Deckblattänderung des Bebauungsplans Mittich – Mitte

Deckblatt Nr. 6

94152 Neuhaus am Inn, Gemarkung
Mittich, Mitticher Straße 18,
Flurstück 82/1

Blattinhalt: Deckblattänderung
des Bebauungsplanes

Bestehender Bebauungsplan Maßstab 1:1000

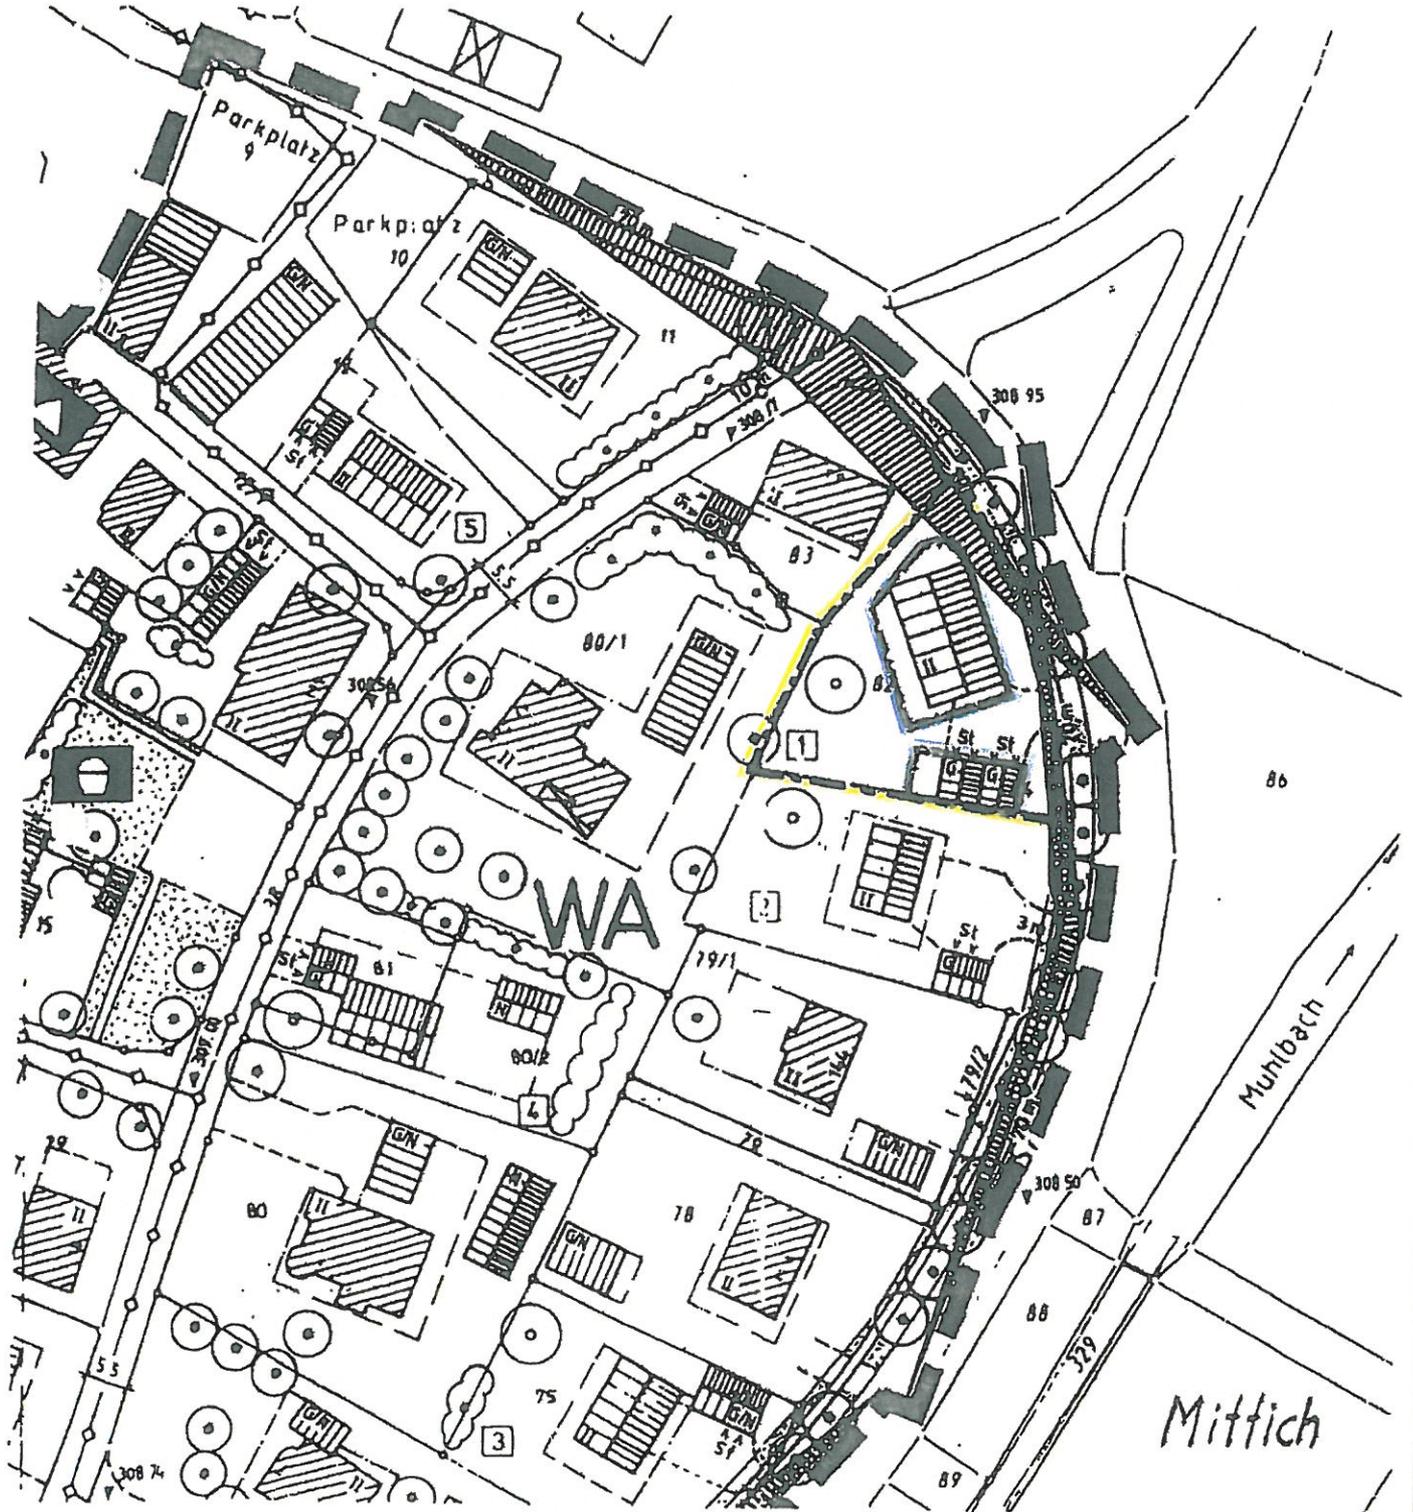
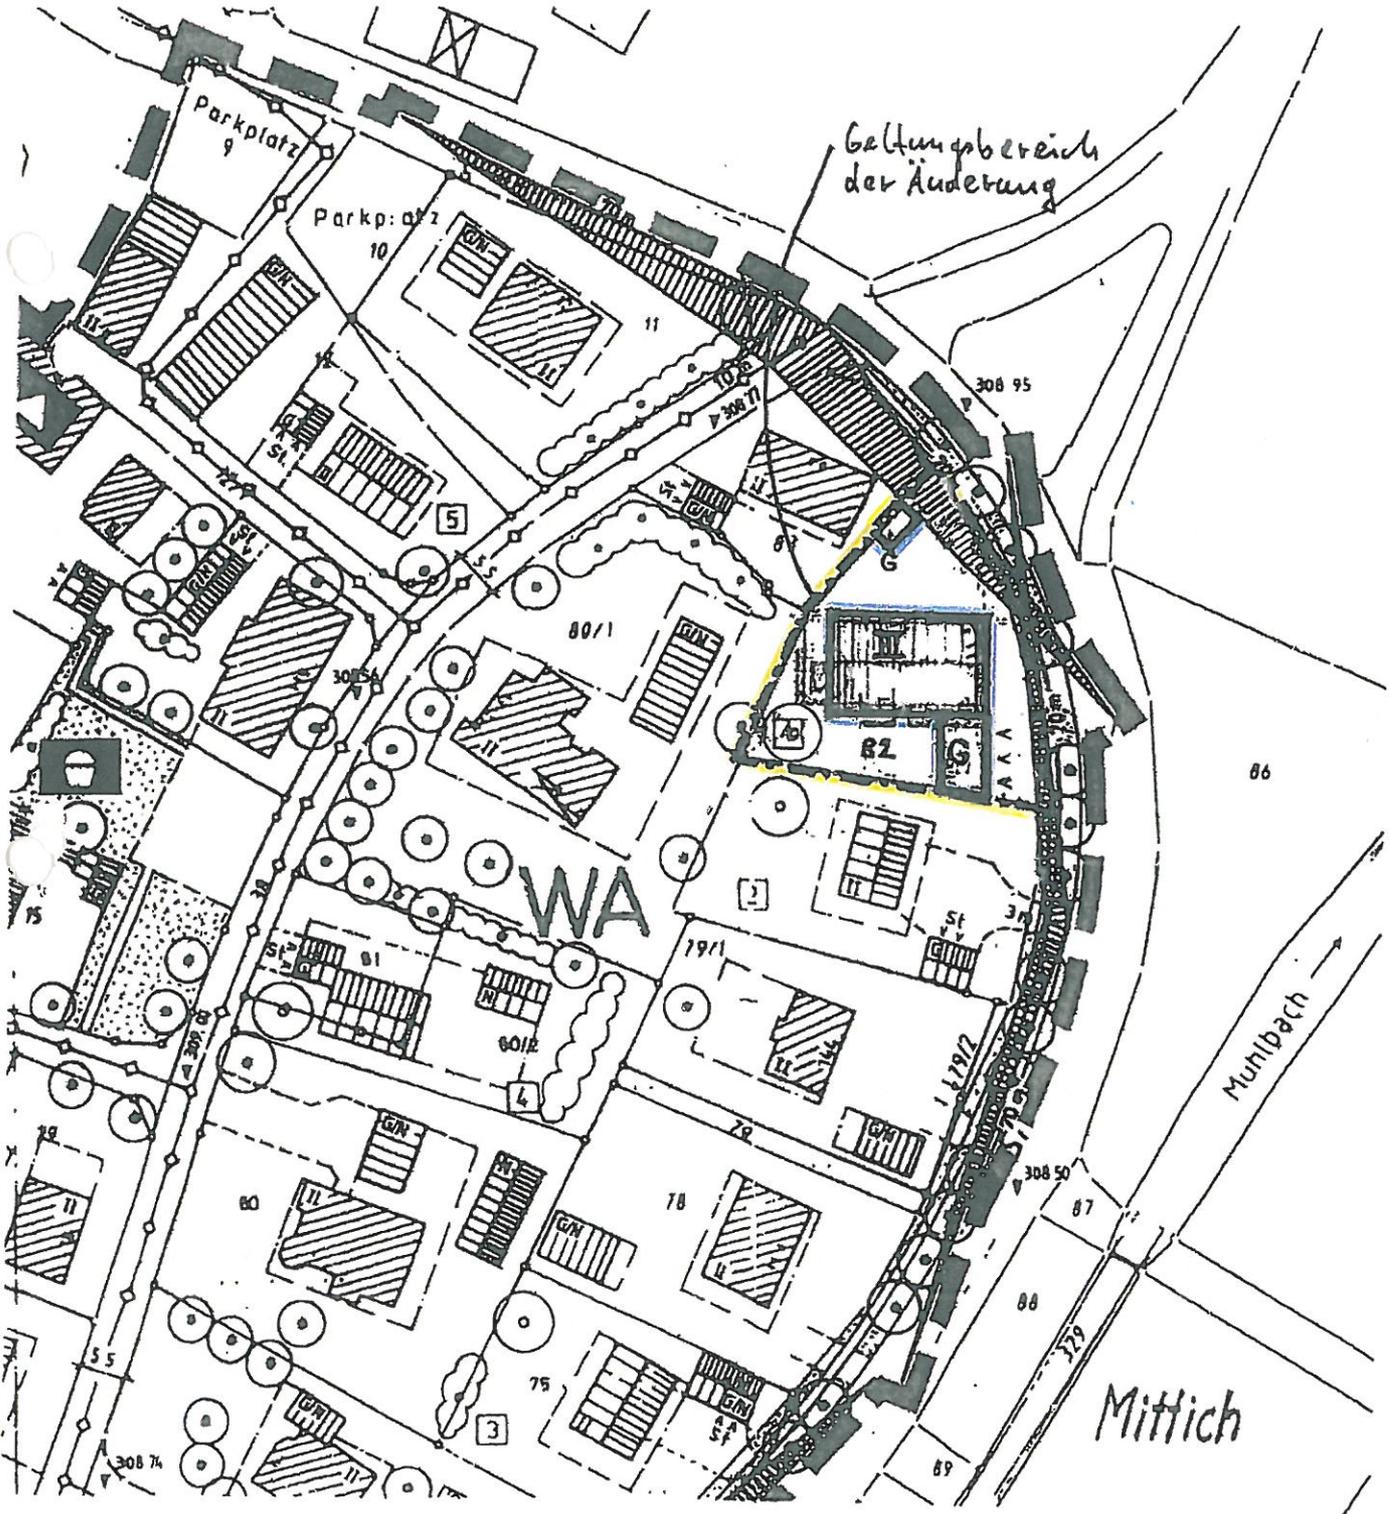
Die Deckblattänderung für das Grundstück sieht 3 Vollgeschosse vor.

3. Baufenster / Baugrenze

Die Einhaltung des Baufensters würde zu unbeabsichtigten Härten führen und einer guten Einfügung des Bauvorhabens in die Umgebung widersprechen.

Schon das südliche Nachbargebäude steht anders, als im B-Plan vorgesehen.

Durch seine geplante Stellung bildet das Gebäude mit den Nachbarhäusern im Süden und Nordwesten eine lockere Reihe. Es verbaut für die westlich gelegenen Grundstücke nicht mehr den Blick nach Osten.

Heutige Energiestandards und noch viel mehr das Vorhaben der Bauherrschaft, das Sechsfamilienhaus in einem vorbildlichen Passivhausstandard zu errichten, erfordern die Ausrichtung der

Gebäudelängsseite nach Süden. Der Baukörper kommt damit ideal in der Mitte des Grundstücks zu liegen.

Nicht zuletzt ergibt sich auch für die Zufahrt eine bessere Platzierung. Sie liegt nun genau gegenüber der Straßeneinmündung im Nordosten.

Begründung: 3 Vollgeschosse sind notwendig, um auf dem exponiert am Rande des Bebauungsplanes liegenden und besonders schwierig zu bebauenden dreieckigen Grundstücks eine ausreichende Anzahl genügend großer Wohnungen errichten zu können.

Baufenster (Haus) laut Bebauungsplan:	334 qm
Baufenster (Haus) laut Deckblattänderung	324 qm
Baufenster (Garagen) laut Bebauungsplan	100 qm
Baufenster (Garagen) laut Deckblattänderung	99 qm

Mithin wird mit der Deckblattänderung die absolute Größe des Baufensters **nicht erhöht**.

Schemazeichnung bezüglich der geplanten Gebäudehöhen analog den Schemazeichnungen im rechtskräftigen Bebauungsplan

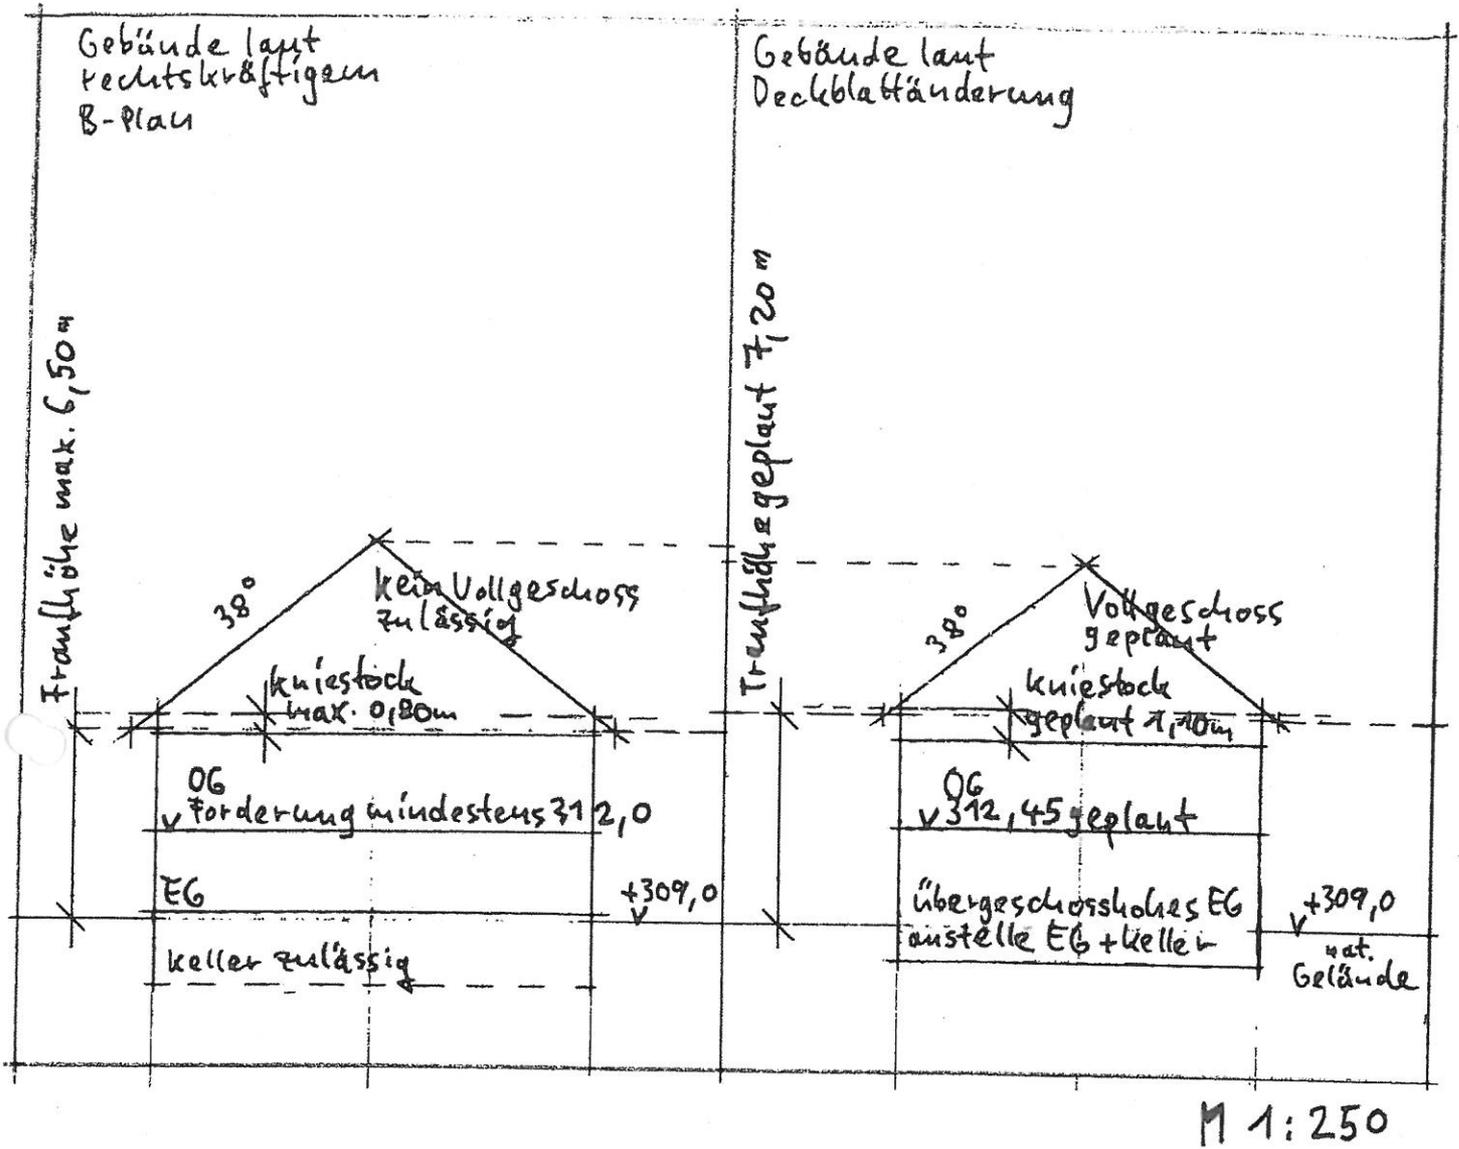
Im Bebauungsplan zulässig bis 0,80 m / in der Deckblattänderung vorgesehen bis 1,10 m;

Im Bebauungsplan zulässig bis 6,50 m talseits / in der Deckblattänderung vorgesehen bis 7,20 m;

Im Bebauungsplan festgelegt mindestens 309,25 ü. N. N. / in der Deckblattänderung vorgesehen 307,85 ü. N. N.

Um dennoch die Analogie herzustellen, wird der Schemaschnitt grundstücksspezifisch vergleichend zwischen dem dort laut bestehenden Bebauungsplan zulässigen und dem mit der Bebauungsplanänderung geplanten Gebäude dargestellt.

Hieraus ergibt sich plastisch die insgesamt zurückhaltendere Baumasse des mit der Bebauungsplanänderung geplanten Gebäudes gegenüber dem laut bestehendem Bebauungsplan zulässigen.

Begründung: Mit den Festsetzungen zum Kniestock soll einem klobigen Erscheinungsbild von Bauten entgegengewirkt werden. In dem Projekt wird ein solcher Eindruck vermieden zum einen durch die deutliche Differenzierung zwischen Erdgeschoss und Obergeschoss, zum anderen dank der hohen Fenster im Obergeschoss und schließlich durch die Gliederung des Baus mit vorspringenden Wandteilen, Gauben und farblichen Absetzungen der Giebel.

Begründung: Der Begriff „talseits“ ist grundsätzlich fragwürdig in Anbetracht der Höhenlage der „talseits“ vor dem Grundstück liegenden Straße.

Im Bebauungsplan Mittich – Mitte wird lediglich eine hauptsächliche Höhenlage der Baugrundstücke von 309,00 bis 310,00 ü. N. N. angegeben. Die in der Deckblattänderung vorgesehene Traufhöhe vermeidet ständige Verschattungen der Fenster und ist damit notwendig zur Erreichung des energetischen Standards.

Begründung: Im Bebauungsplan ist ein Keller nicht ausdrücklich verboten. In der Deckblattänderung wird ein unterstes Geschoss ermöglicht, das sozusagen Keller und Erdgeschoss in einem darstellt.

Damit wird nachgewiesen, dass sich die geplanten Gebäudehöhen städtebaulich einfügen.
